**A14 Bologna-Bari-Taranto**  
**Tratto Bologna Borgo Panigale-Bologna San Lazzaro**  
**Potenziamento in sede del sistema autostradale e Tangenziale di Bologna**

**Documentazione relativa alle**  
**Verifiche di ottemperanza alle Condizioni Ambientali**  
**relative al Piano di Monitoraggio Ambientale**

- **DECVIA 133/2018: condizioni A3-A7.5-A7.6-A7.7-C18-C28-C29-C30-C31-C33-C34-C78-C79-C80-C93-C94-C95-C96-C97-C98-C99-C100-C101**
- **Provvedimento di esclusione dalla VIA - Viadotti Reno e Savena n. 173 del 03.06.2021: condizioni VIAD 5-VIAD 6-VIAD 8**

**Stralcio Planimetrico  
ubicazione mezzo mobile  
A14-PB-BO-A1-05**

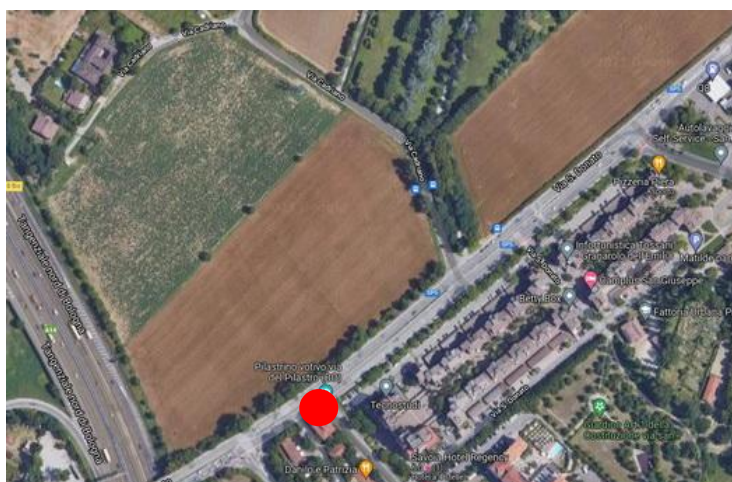
m) sia rivista la posizione del punto di misura BO A1 05 su via F. Zambecari, in quanto allo stato attuale posizionato vicino a un deposito rottami;

Figura 1 Stralcio ubicazione sezioni Canale Savena Abbandonato

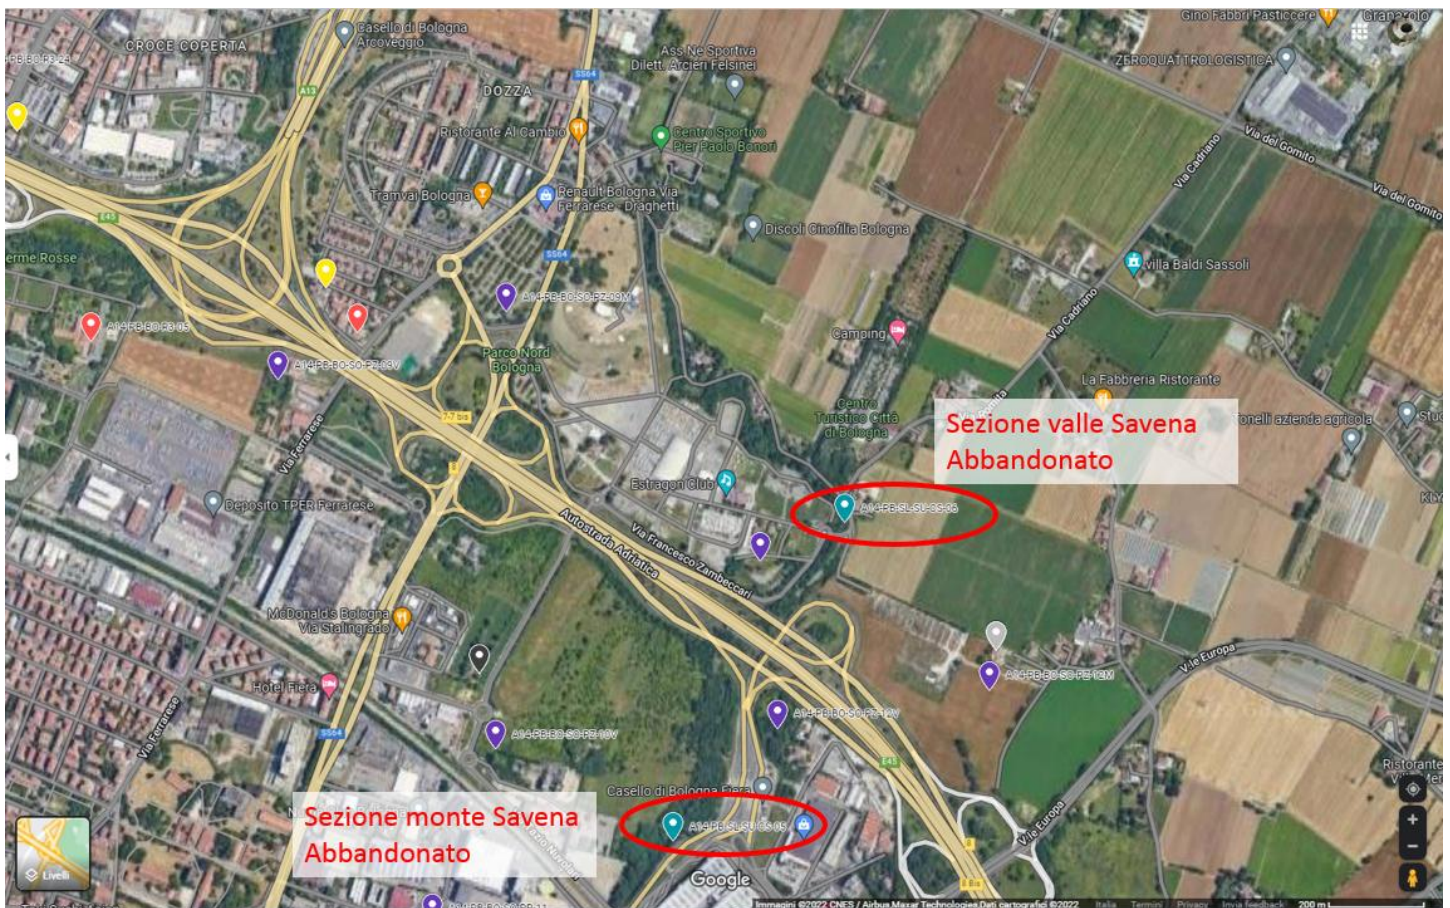
Per monitorare il canale Savena abbandonato il Piano di Monitoraggio prevede due sezioni di controllo, una a monte e una a valle dell'intervento di ampliamento autostradale e dei cantieri limitrofi (CB01 e CO01). I punti di controllo sono denominati rispettivamente A14-PB-BO-SU-CS-05 e A14-PB-BO-SU-CS-06. Di seguito si riporta un inquadramento planimetrico delle due sezioni previste.

Il sopralluogo è iniziato in prossimità del punto A14-PB-BO-SU-CS-06 (Canale Savena Abbandonato, sezione di valle) che è risultato in secca (rif Foto 1).

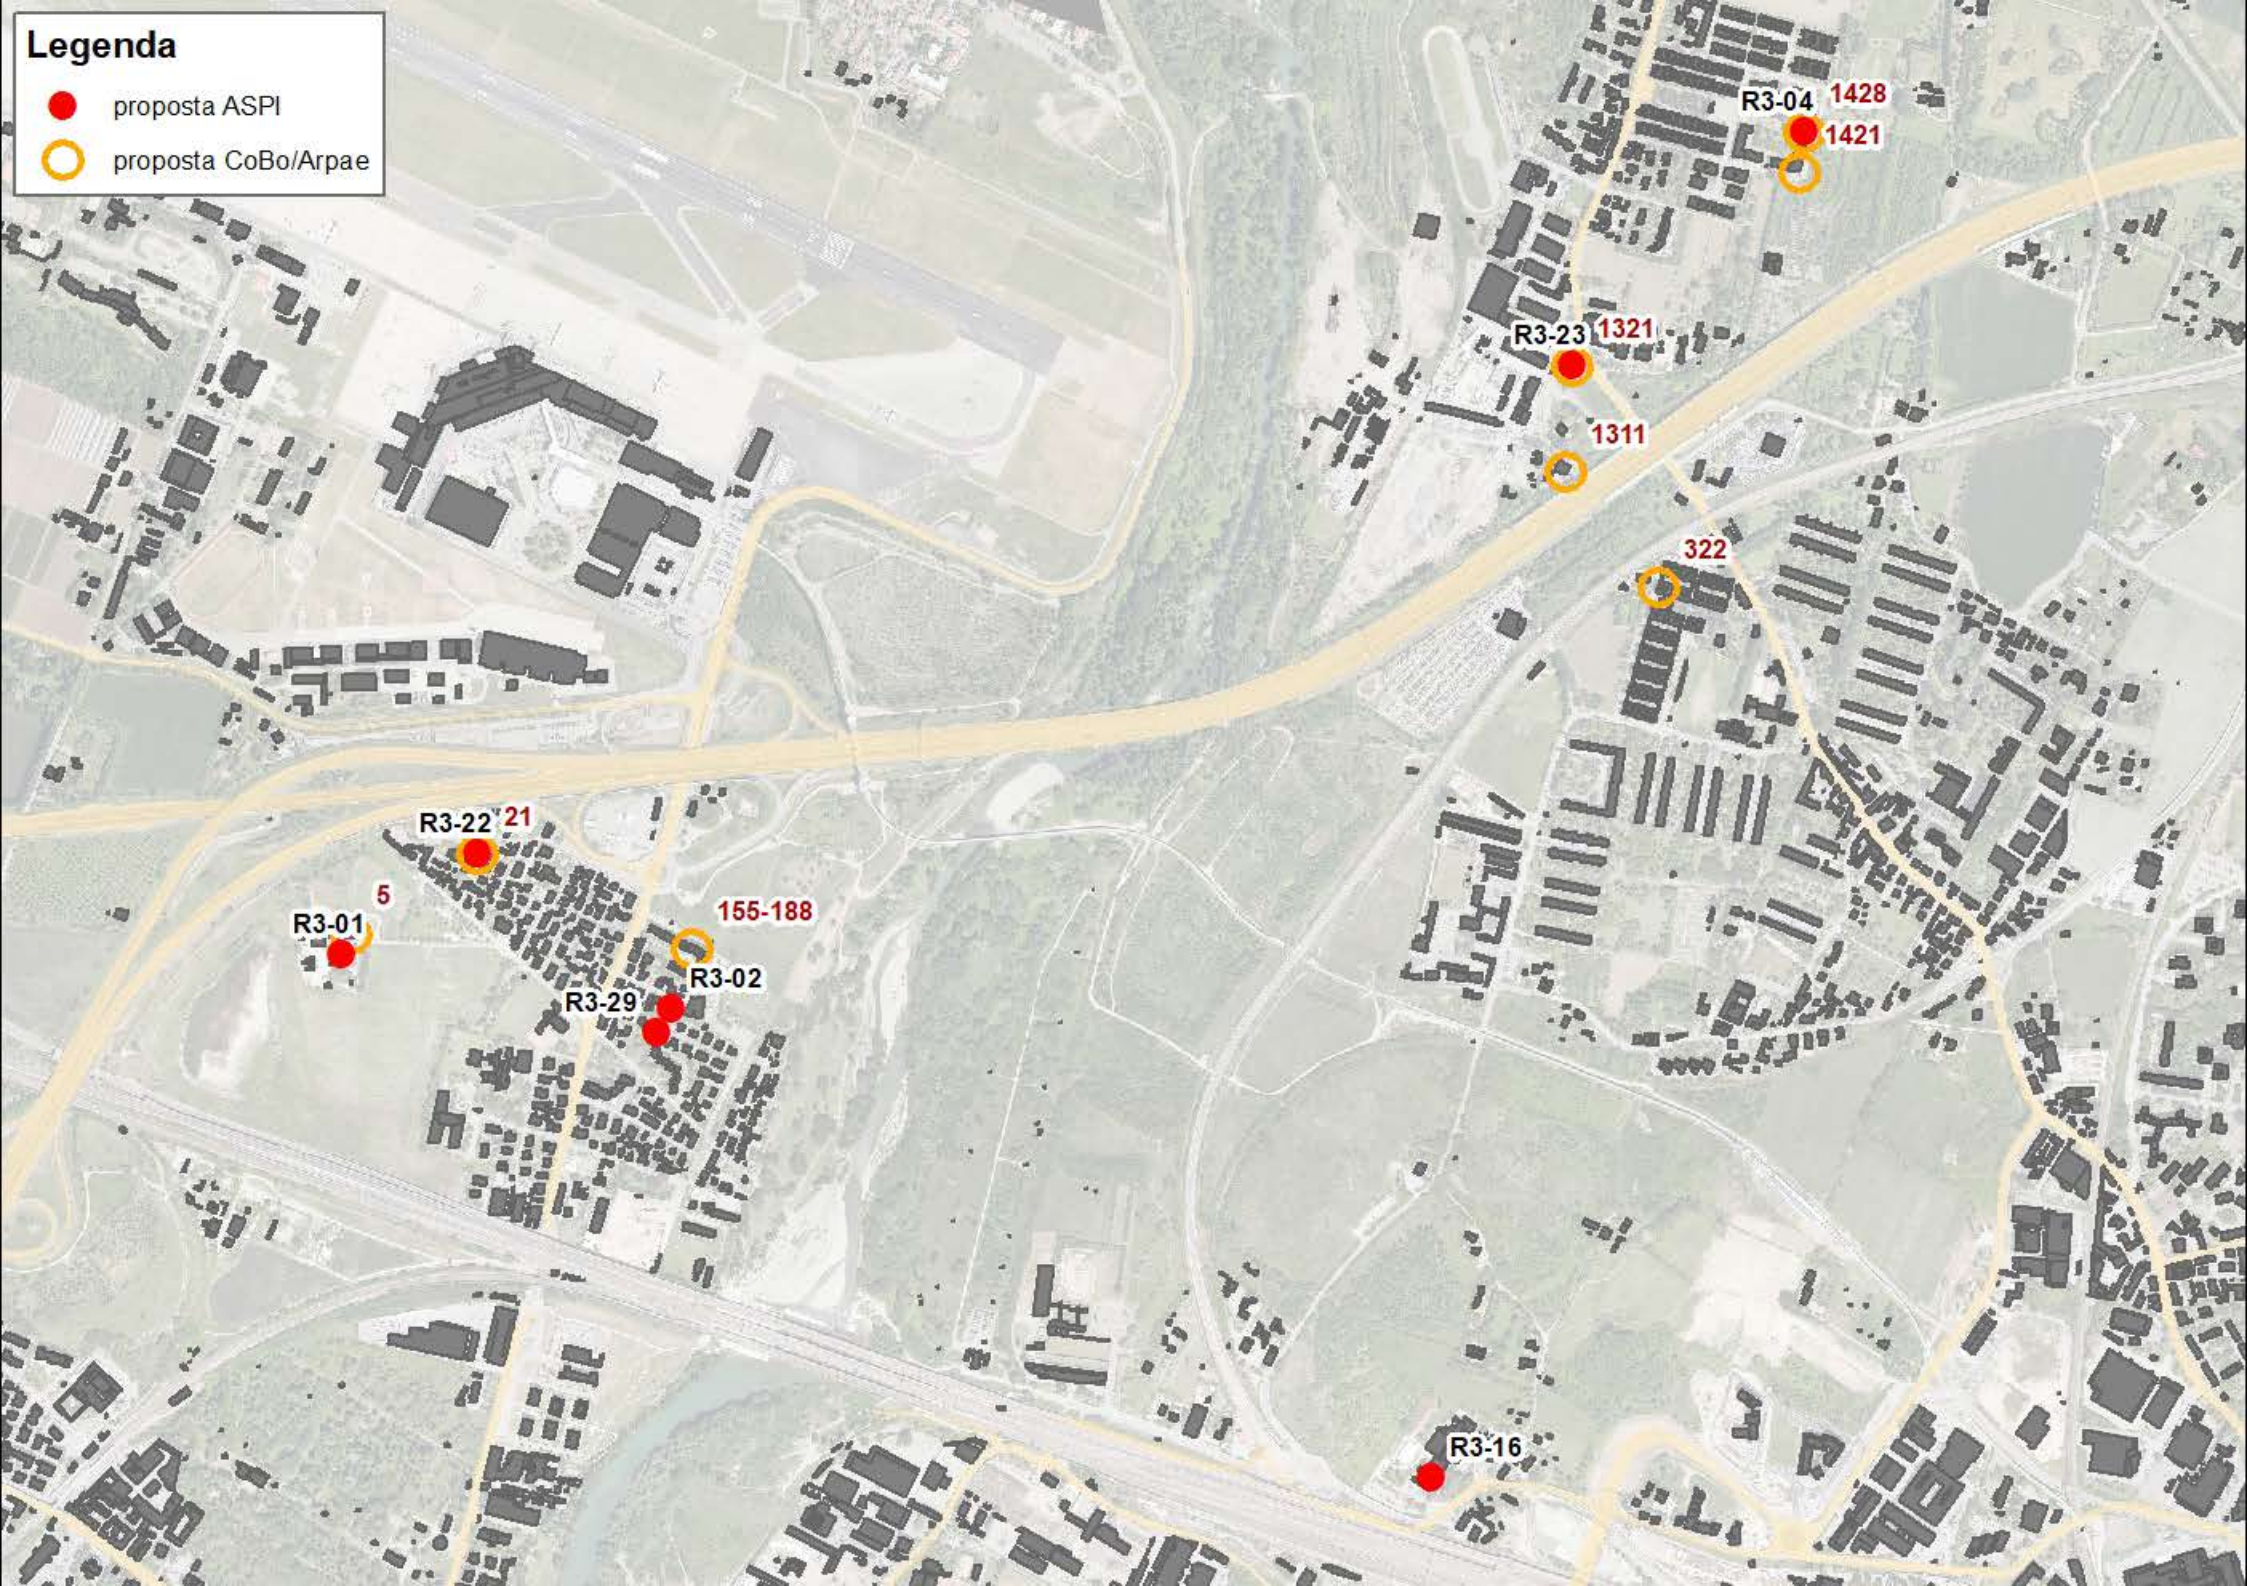
**R3-12** si concorda con il ricettore individuato;

**R3-27:** si richiede lo spostamento del punto di monitoraggio presso il ricettore n. 2101 in quanto maggiormente significativo ed interessato anche dal monitoraggio post-operam della terza corsia dinamica);
